原子力発電所の再起動に関する意見

平成24年6月21日
岐阜県震災対策検証委員会
原子力分科会専門部会

大飯原発再起動の安全判断について

(関西電力大飯発電所周辺の活断層 [関西電力 HP より])

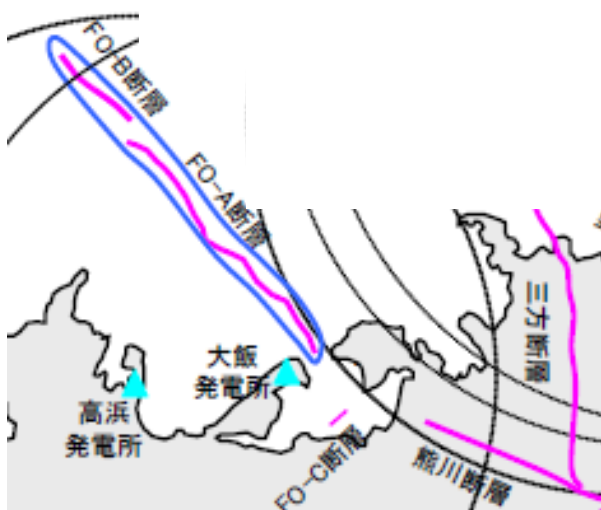
意見4 大飯発電所に近接する敦賀発電所においては、活断層に連動して敷地内の破碎帯が動く可能性の調査をしている。大飯発電所においても、同様の可能性があるため、敷地内の破碎帯について早急に調査すること

大飯原発の敷地内の破砕帯については、過去の耐震バックチェックにおいて、後期更新世以降に活動したものではないと評価されているところであるが、この6月に、新たに大学の地震学者から、「大飯原発周辺にある海底活断層が動くと敷地内の破砕帯も連動して動く可能性がある。原子炉直下を通る破砕帯もあり、詳しく調査するべきだ」との問題提起を受けた。

同様の指摘を受けた敦賀発電所においては、活断層に連動して敷地内の破砕帯が動く可能性の調査をしており、大飯発電所においても敷地内の破砕帯について早急に調査を行う必要があると考える。
